NEUBAU RATHAUS OSTBEVERN

WASSERSPIEL + HOCHBEET

22.08.2019

Variante 1:

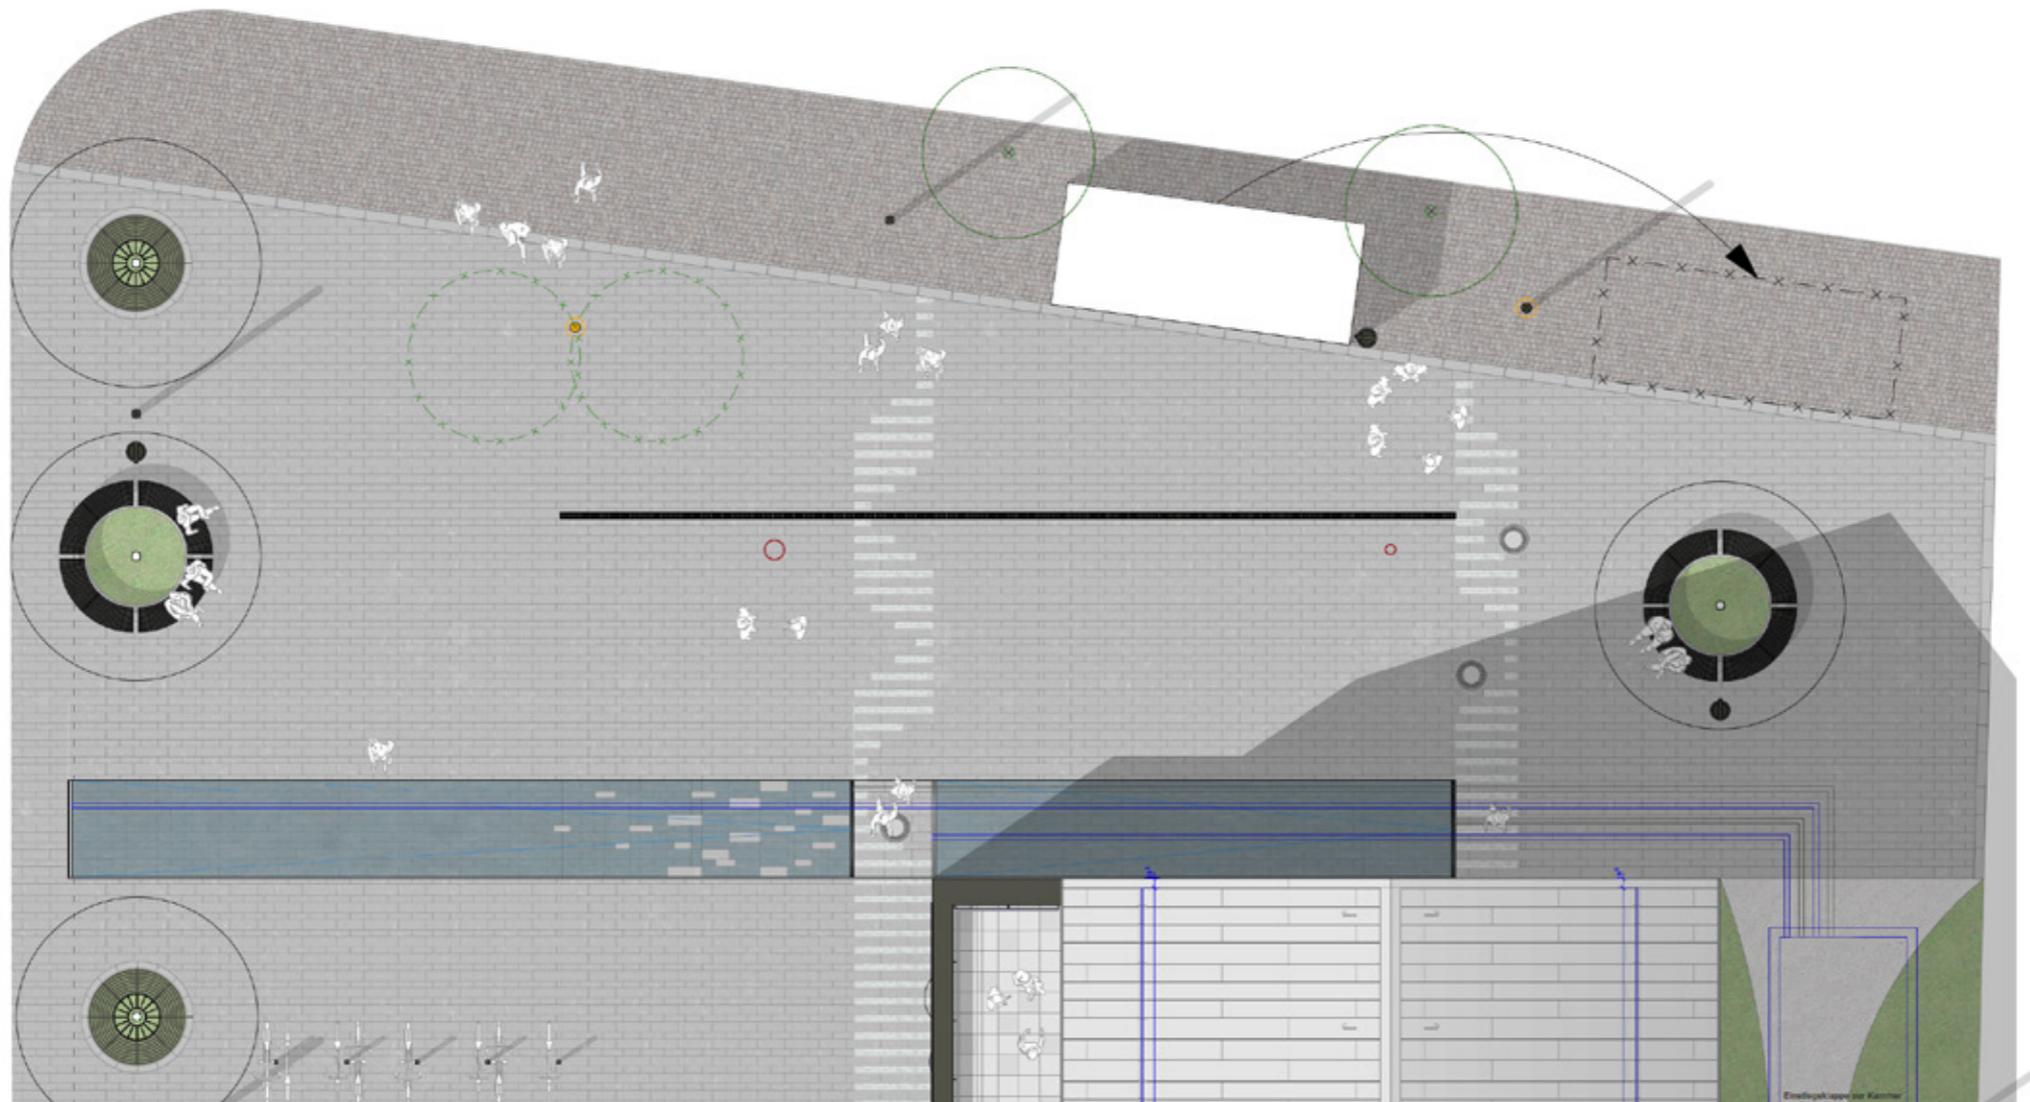
Der Wasserlauf wird, wie ursprünglich geplant,
jedoch wird die DIN SPEC 31062 nicht beachtet.

Es entstehen keine Mehrkosten!

Variante 1B:

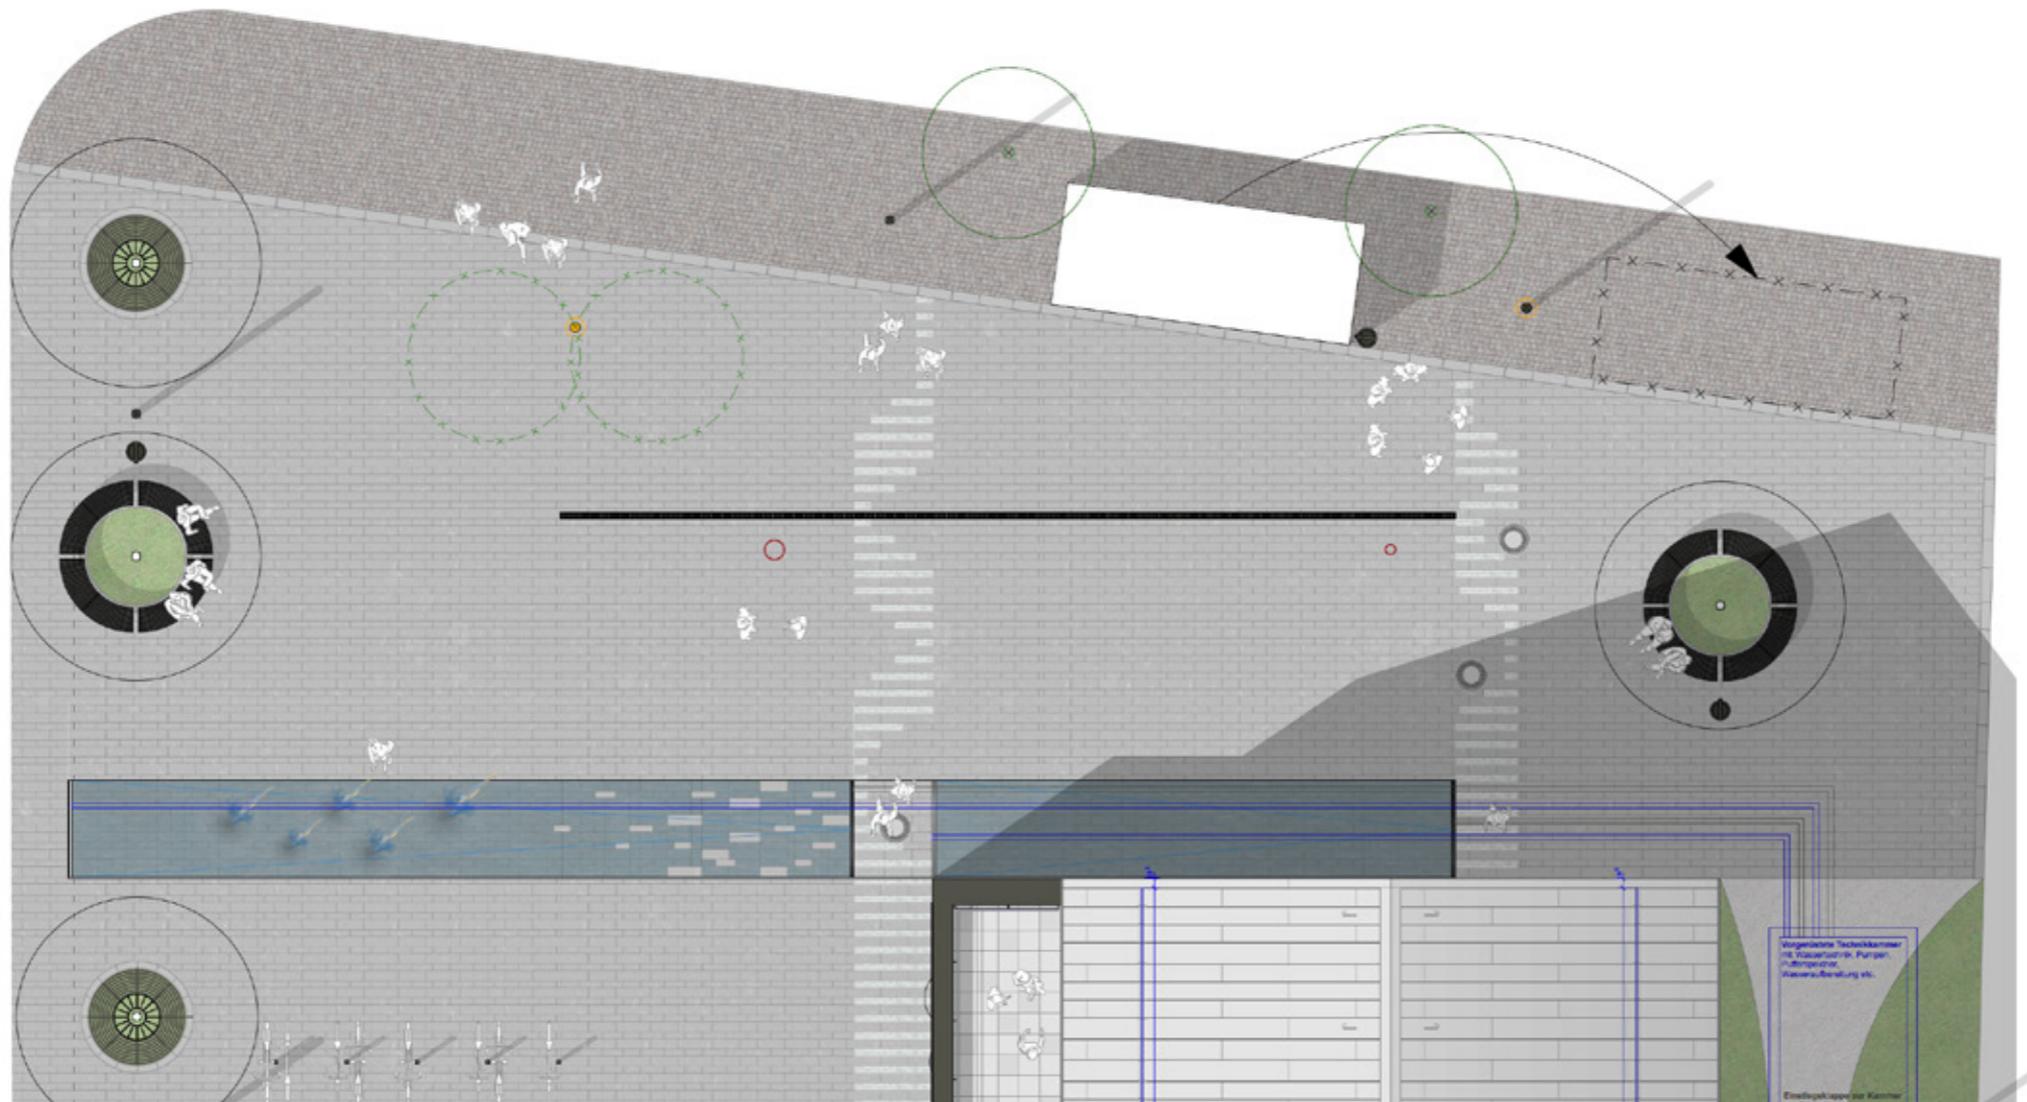
Der Wasserlauf wird, wie ursprünglich geplant,
die DIN SPEC 31062 wird berücksichtigt.

Es entstehen Mehrkosten von 53.445,28 €

Variante 2:

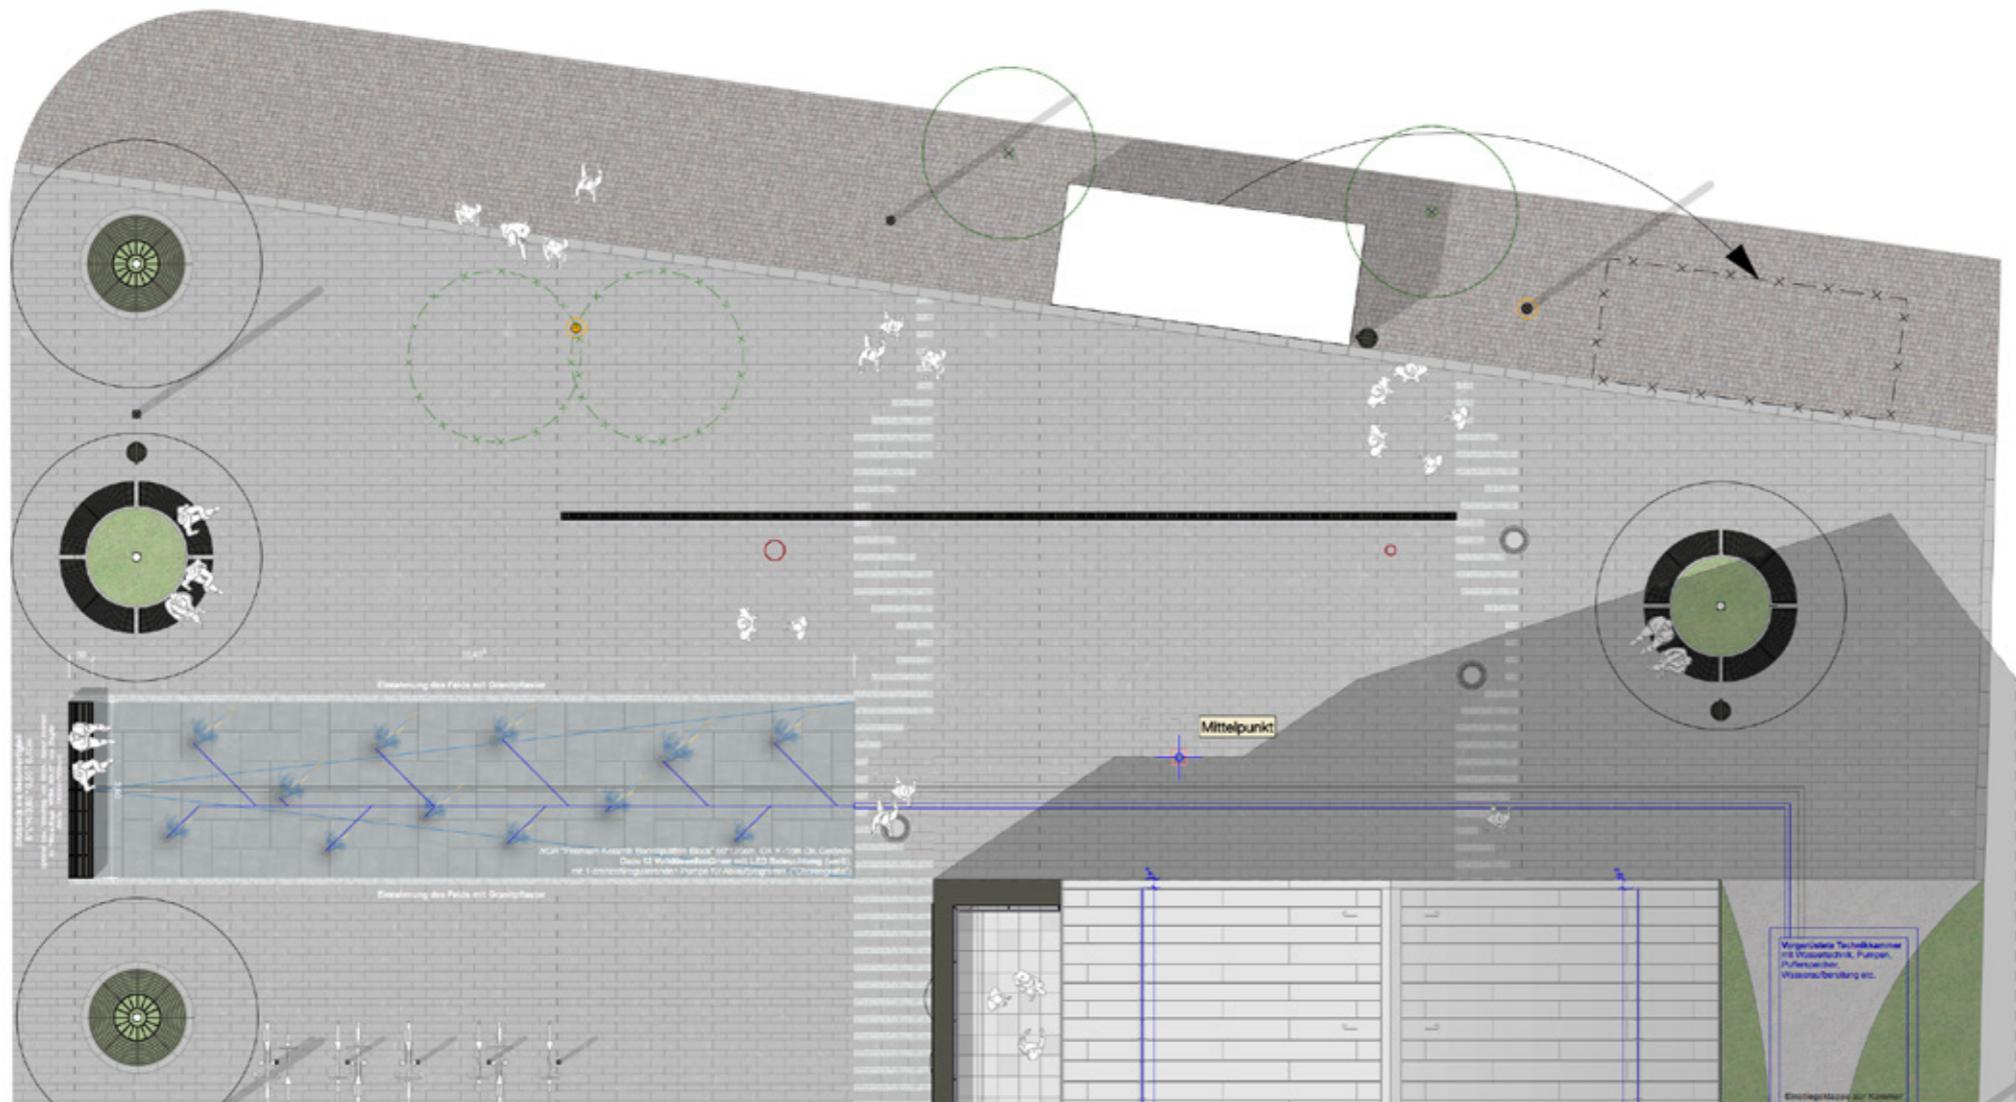
Fontänenfeld mit 12 Klarstrahldüsen

zwischen Marktplatz und Rathausvorplatz
unter Beachtung der DIN SPEC 31062 angelegt.

Hierdurch würden Mehrkosten in Höhe von
42.922,82 € entstehen.

Variante 3:

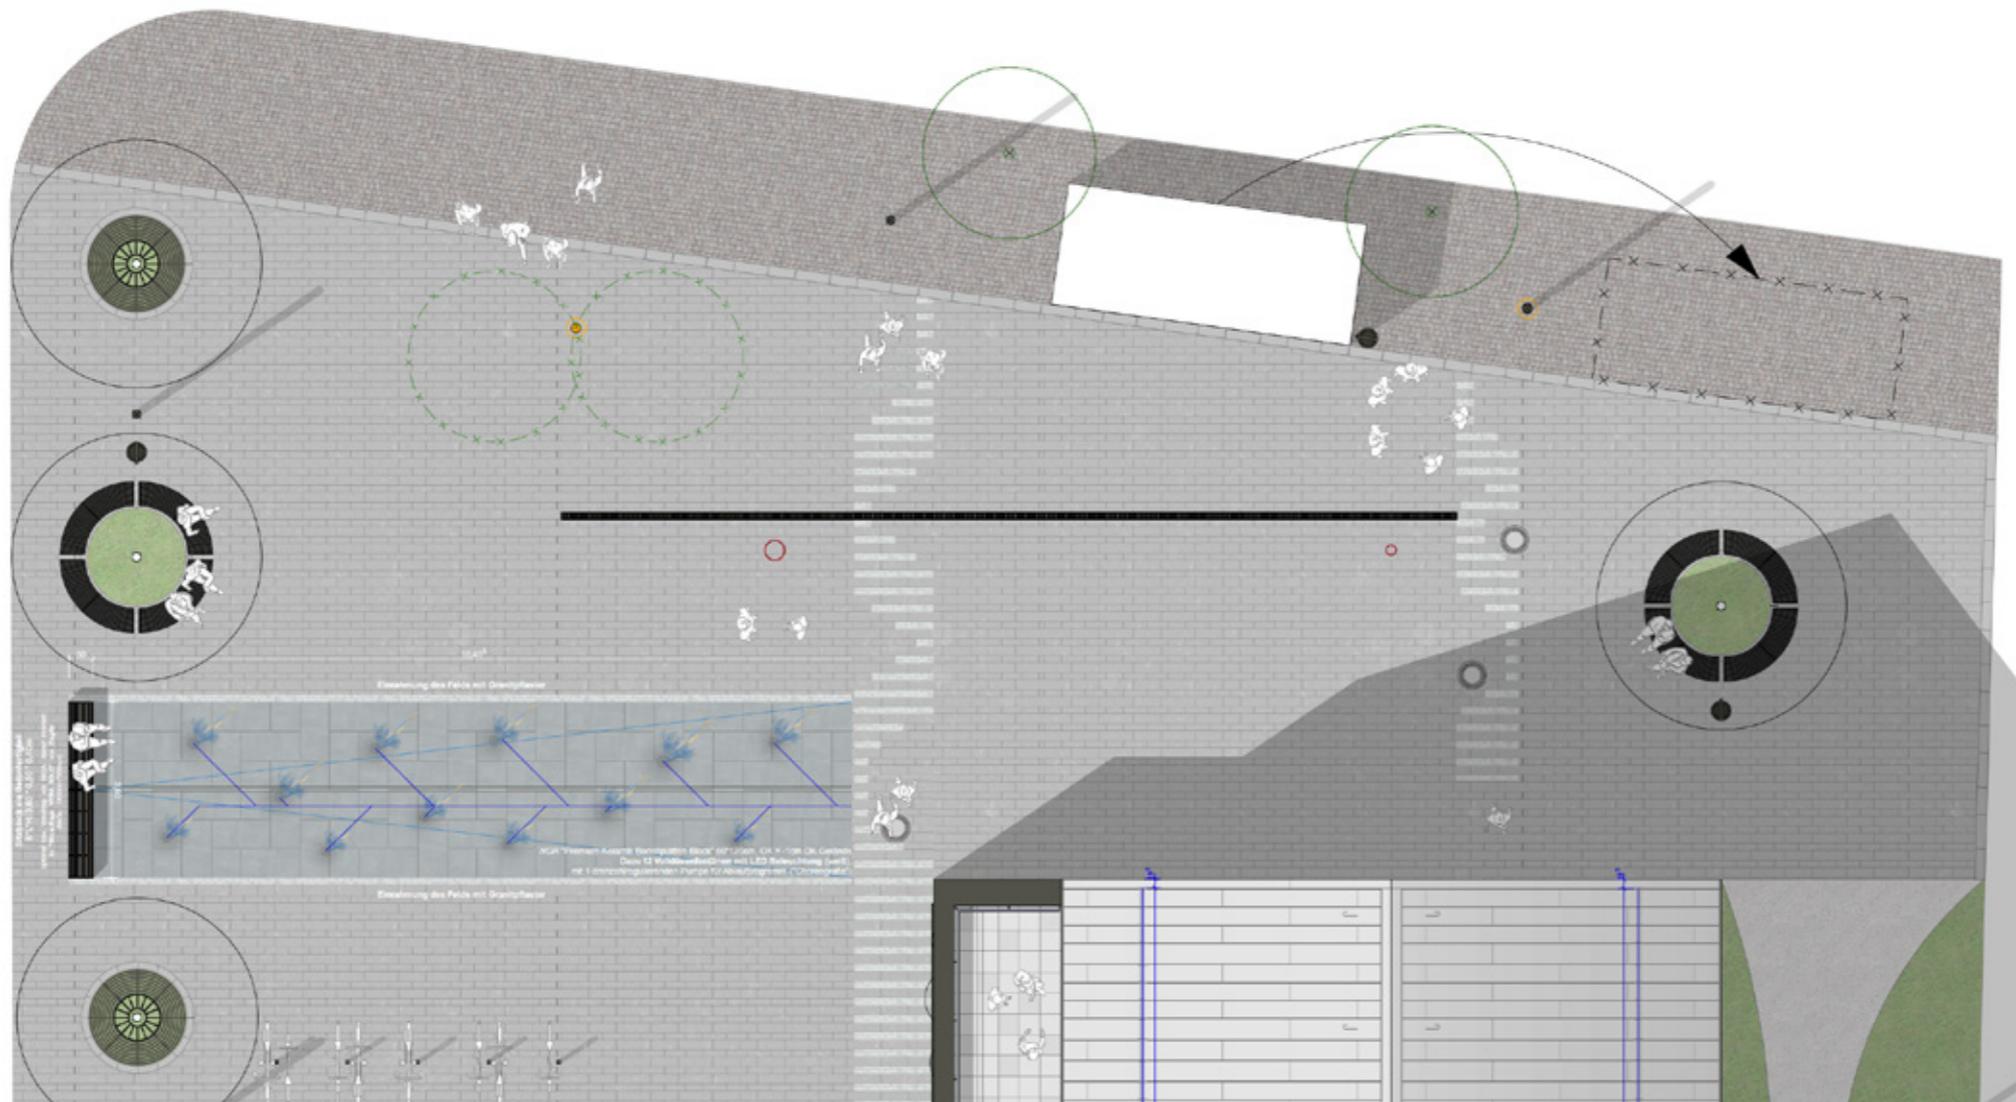
Fontänenfeld mit 9 Düsen und Frischwasser!

Errichtung einer Stele mit 3 „Startknöpfen“ die gedrückt werden können, dann laufen die Düsen für ca. 1min in unterschiedlichen „Choreografien“. Dazu 2 mal die Stunde automat. Start zum Bemerkten der Anlage.

Die Minderkosten würden **8.525,87 €** betragen.
(hat jedoch deutlich höhere Betriebskosten!)

Variante 4:

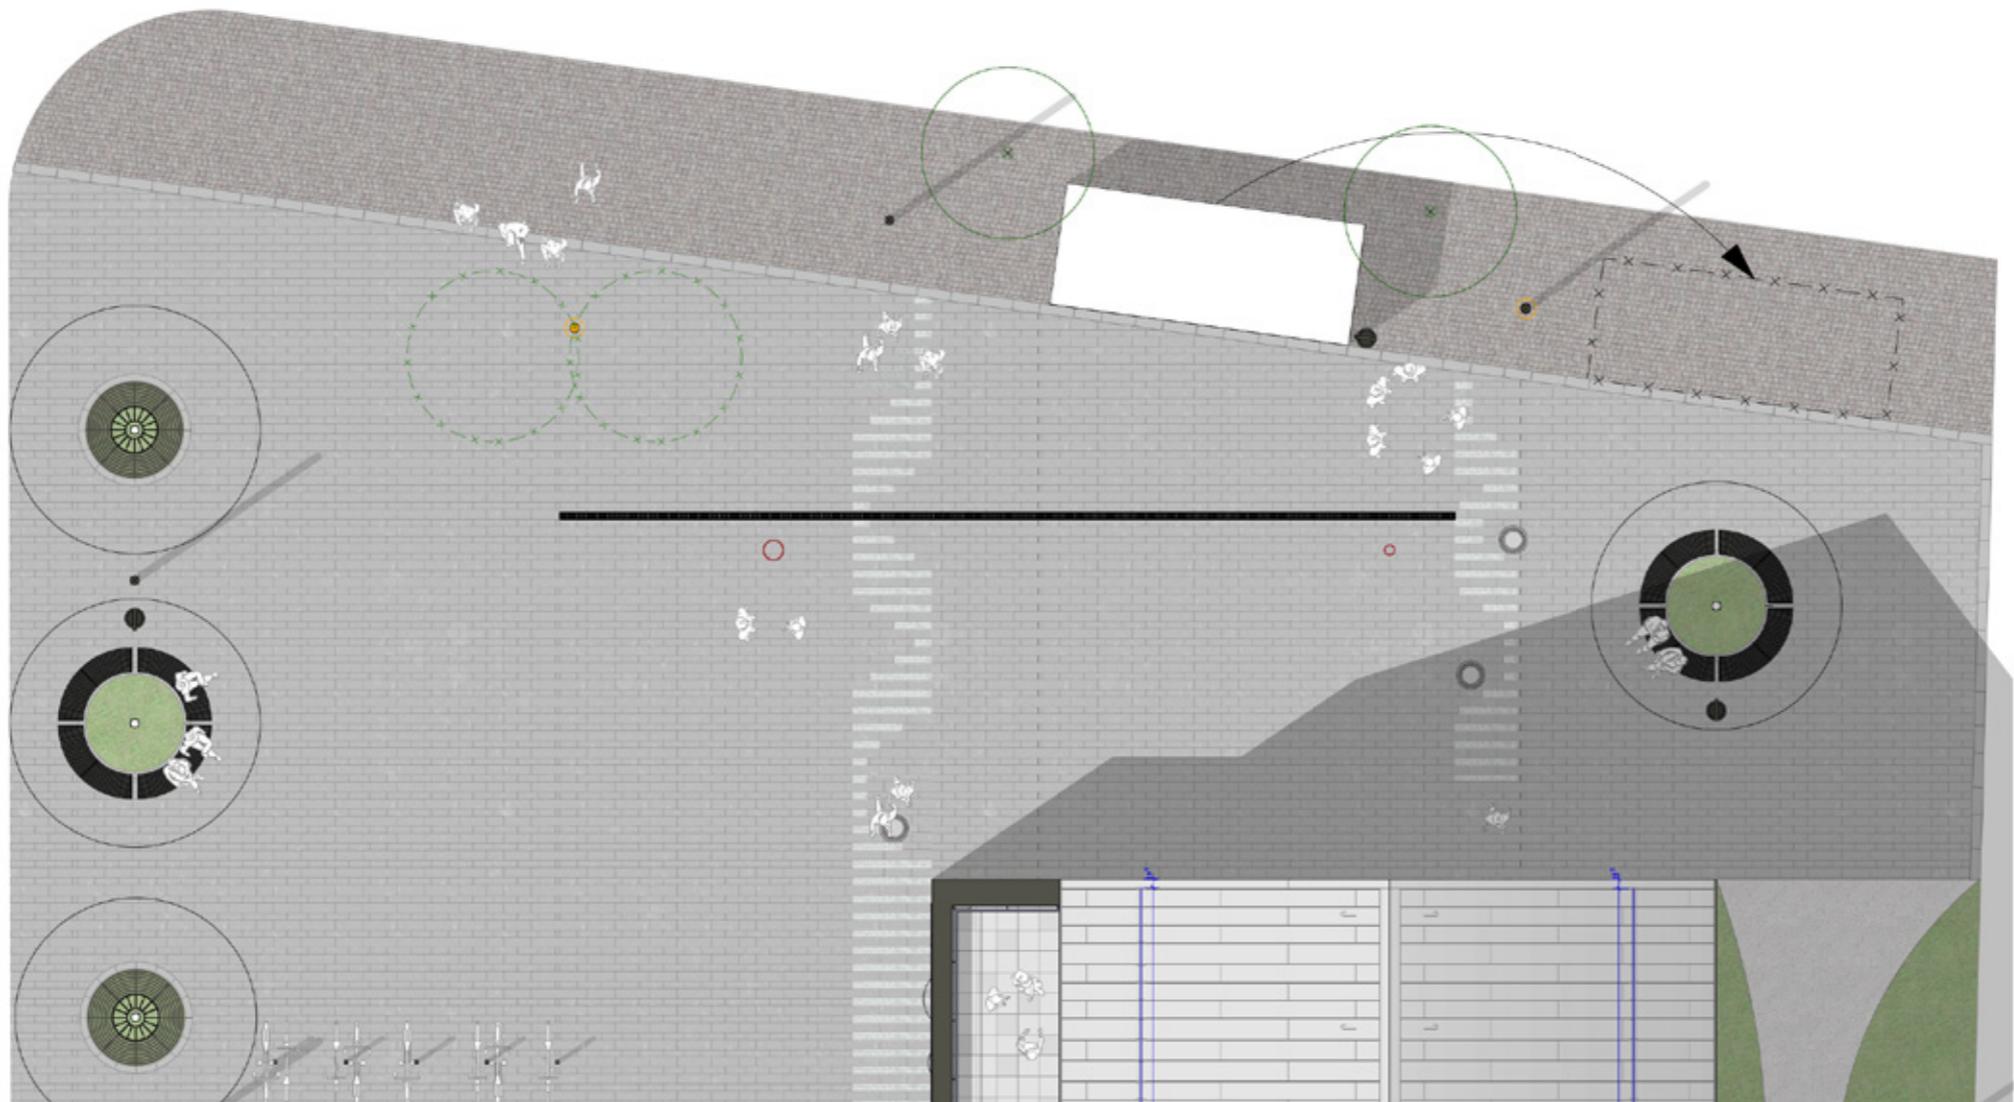
Der ursprünglich vorgesehene Wasserlauf entfällt ersatzlos...

Die Minderkosten würden durch den Wegfall **46.790,80 €** betragen.
